PRODUKTVERBESSERUNG: SICHERHEITS-UPGRADE FÜR FAHRRADANHÄNGERSETS

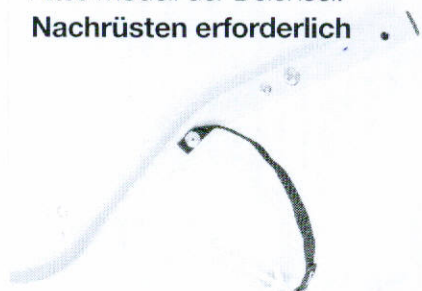
1. **Deichseln**, die zwischen Oktober 2002 und Oktober 2011 hergestellt wurden, **können aufgrund von Materialermüdung brüchig werden**. Sollte dies vom Kunden nicht erkannt werden, könnte ein Defekt die Folge sein.
2. **Zweischalige Deichselaufnahmen (VersaWings 2.0)**, die zwischen Dezember 2005 und Juli 2010 hergestellt wurden, **können im seltenen Fall eines Überschlags brechen**.

Ob Sie ein kostenloses Nachrüstset benötigen, können Sie daran erkennen, dass Ihre Deichsel einen Druckknopf hat, aber keines der neuen Fangbänder. Deichseln ohne Druckknopf sind nicht betroffen.

WIR BIETEN ALL UNSEREN KUNDEN MIT FAHRRADANHÄNGERSETS DIE MÖGLICHKEIT, EIN **KOSTENLOSES NACHRÜSTSET** ZU ERHALTEN, DAS SIE OHNE GROSSEN AUFWAND AN IHREM TRANSPORTER UND IHRER DEICHSEL INSTALLIEREN KÖNNEN.
